Assunto: Desligamento automático do motor do chassi provoca falha F00.

Compartilhamos neste boletim importantes informações referente a ação de campo para unidades com ar condicionado Valeo com controladores da família SCB 400/410 e instaladas em chassi que contemplam a função de desligamento automático do motor.

3.1 Conexões elétricas originais de projeto:

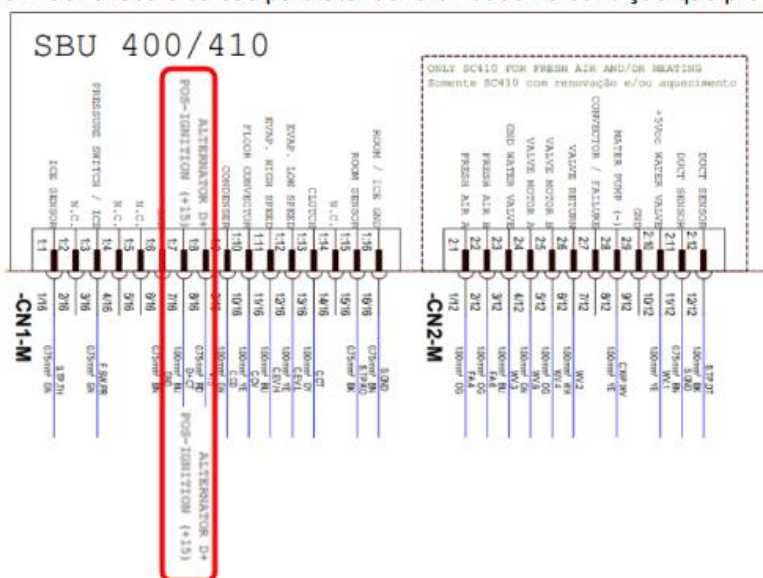
1 Modo de falha: Em operação quando ocorre o desligamento automático do motor do veículo, o controlador interpreta o desligamento do compressor como falha no sistema do ar condicionado e mostra no display a falha F00.

2 Análise da falha: Esta falha ocorre pois ao desligar o motor do veículo o sinal que alimenta a embreagem e pressostatos é desligado.

3 Ações de campo: Para normalizar a aplicação é necessário realizar a alteração das conexões de sinal de +15 e D + do controlador conforme mostra a imagem abaixo.

3.2 Conexões elétricas para atender a unidade na condição que provoca falha.
